Dotyczy udzielenia zamówienia publicznego prowadzonego w trybie przetargu nieograniczonego (oznaczenie sprawy PN-20/2020) na realizację zamówienia pod nazwą: „Rozbudowa, przebudowa, modernizacja wraz z doposażeniem SP ZOZ w Radziejowie w celu zwiększenia dostępności do usług zdrowotnych w regionie” - „Dostosowanie pomieszczeń bloku operacyjnego z salą wybudzeń i sali cięć cesarskich z blokiem porodowym do obowiązujących przepisów prawa wraz z wyposażeniem” – ogłoszonego w Dzienniku Urzędowym Unii Europejskiej w dniu 29 grudnia 2020 r. pod numerem 2020/S 253-638369

Niniejszym, na mocy przysługujących nam jako Zamawiającemu uprawnień i obowiązków wynikających z dyspozycji art. 38 ust. 2 ustawy z dnia 29 stycznia 2004 r. Prawo zamówień publicznych (Dz. U. z 2019 r. poz. 1843), poniżej przekazujemy treść zapytań i udzielonych wyjaśnień.

**Dot. Umywalka chirurgiczna-koryto z panelem ściennym, 2-stanowiskowa, bateria uruchamiana fotokomórką,**

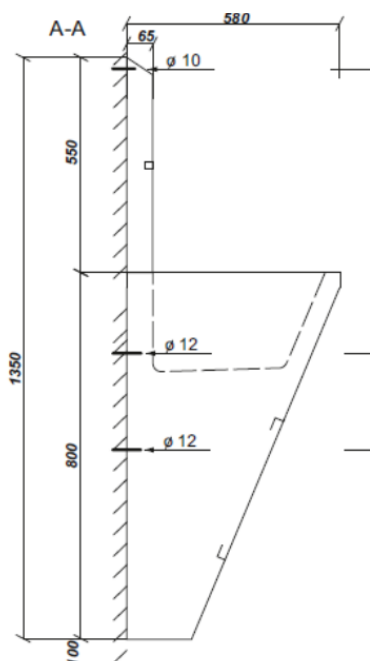
Czy Zamawiający dopuści umywalkę o wymiarach 1600 x 580 x 1350 mm w tym z panelem ściennym o wysokości 550 mm?

**Odpowiedź:** Zamawiający dopuszcza.
